**Avis de la mission régionale d'autorité environnementale
sur le projet de construction d'un parc photovoltaïque au sol sur
la commune de Alzonne (Aude)**

N°Saisine : 2022-10527

N°MRAe 2022APO76

Avis émis le 1^{er} juillet 2022

Figure 2 : plan de masse du projet issu de l'étude d'impact

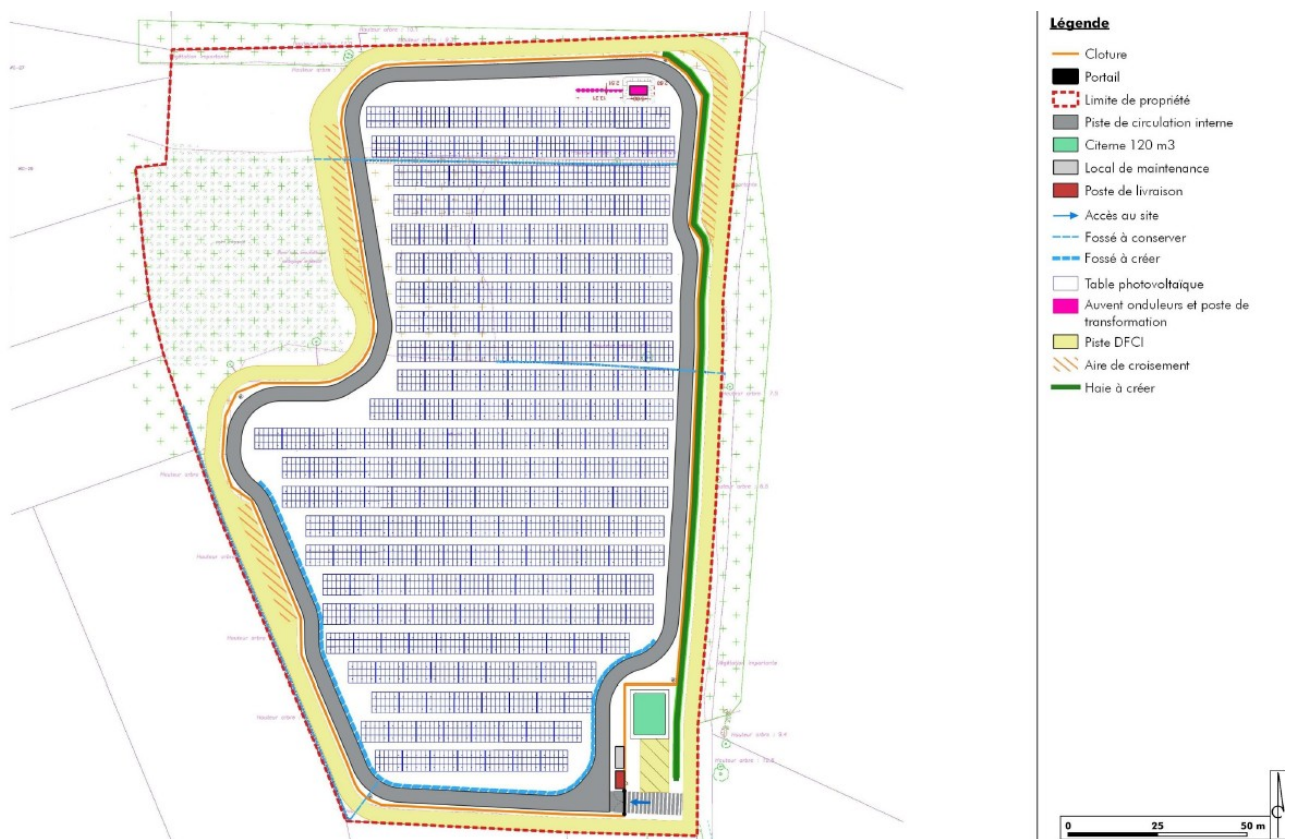
L'ensemble des éléments du projet inclut :

- 4 482 panneaux photovoltaïques d'une puissance unitaire de 470 Wc maintenus par des pieux battus d'une hauteur maximale de 2,42 m et minimale de 0,8 m ;

- le défrichement de 7 400 m² (0,74 ha) au cœur d'un massif boisé de 8 ha et situé au centre et en périphérie nord et sud de la zone d'implantation potentielle du projet ;

- la création d'une piste de circulation périphérique interne d'une largeur de 4 m dont la longueur n'est pas précisée ;
- la création d'une piste de défense des forêts contre les incendies (DFCI) à l'extérieur de l'enceinte de la centrale afin de permettre la circulation et l'intervention des services d'incendies et de secours (largeur de 4 m avec mise en place de croisement de 4 m x 35 m tous les 200 m) ;

- un poste de transformation d'une surface de 13 m² et un auvent abritant les onduleurs d'une surface de 33,1 m² situés au nord est de la zone d'implantation potentielle ;

- un poste de livraison d'une surface de 13 m² et un local de maintenance de 14,64 m² situés au sud est de la zone d'implantation potentielle ;
- la création d'une réserve incendie (citerne) de 120 m³ située au sud est de la zone d'implantation potentielle avec une zone de manœuvre de 120 m², toutes les deux dimensionnées selon les préconisations du SDIS11 ;

- une clôture d'une hauteur de 1,8 m dont la longueur totale est de 635 m ;
- le raccordement au poste source de Valgros sur la commune de Bram sur 7,9 km dont le tracé prévisionnel proposé emprunte majoritairement les voies routières existantes.
